SERVICE INFO – INA 0168

Αντλία νερού 538 0021 10

Διαφοροποίηση στο κέλυφος

Εικόνα 2: νέος σχεδιασμός

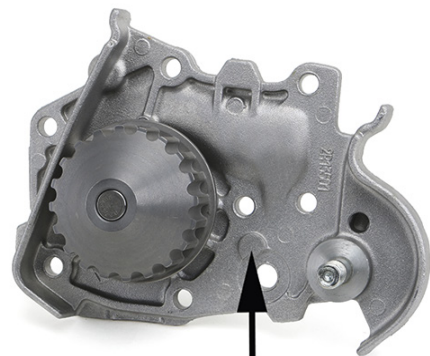
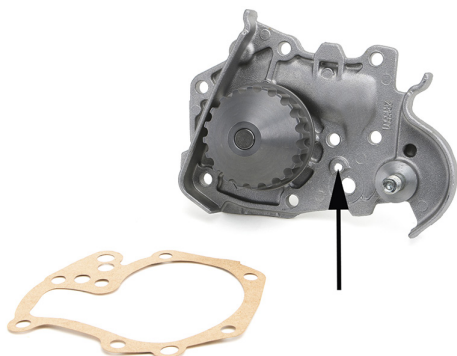
Η αντλία νερού 538 0021 10 έχει διαφοροποιηθεί. Στον νέο σχεδιασμό, μία από τις τρύπες του κελυφους, έχει καταργηθεί (Εικ.2).

Κατά τη μετάβαση στον νέο σχεδιασμό, μπορεί να υπάρξουν στις αποθήκες διαθέσιμοι και οι δύο σχεδιασμοί των ρουλεμάν.

Και οι δύο εκδοχές, πληρούν τις τεχνικές προδιαγραφές και μπορούν να χρησιμοποιηθούν χωρίς περιορισμούς.
